Meie 06.06.2023 nr 7.2-2/23/10760-2

Seisukohtade väljastamine Nurme detailplaneeringu koostamiseks

Olete taotlenud seisukohti Nurme detailplaneeringu (katastritunnus 66903:002:0952, edaspidi planeering) koostamiseks. Planeeringut ei ole algatatud.

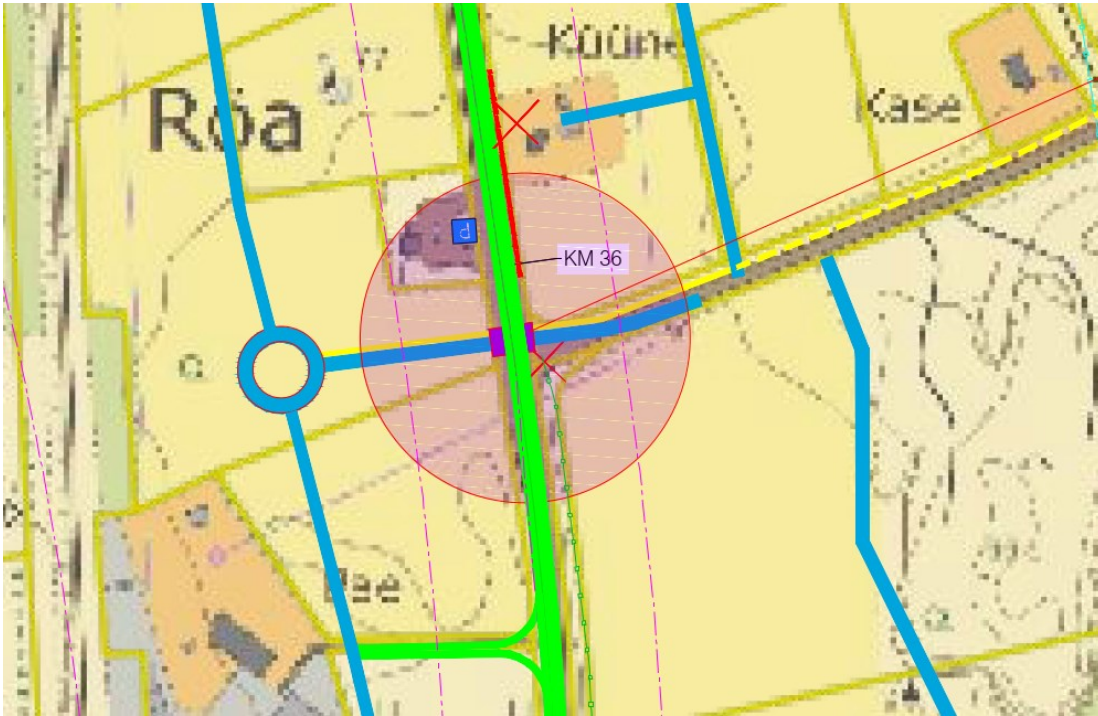
3. Teekaitsevööndis on keelatud tegevused vastavalt EhS § 70 lg 2 ja § 72 lg 1, sh on keelatud ehitada ehitusloakohustuslikku teist ehitist. Riigitee kaitsevööndis kehtivatest piirangutest võib kõrvale kalduda Transpordiameti nõusolekul vastavalt EhS § 70 lg 3. Nõustume eskiisjoonise lahendusega, mille kohaselt on hoone kavandatud väljapoole riigitee kaitsevööndit.
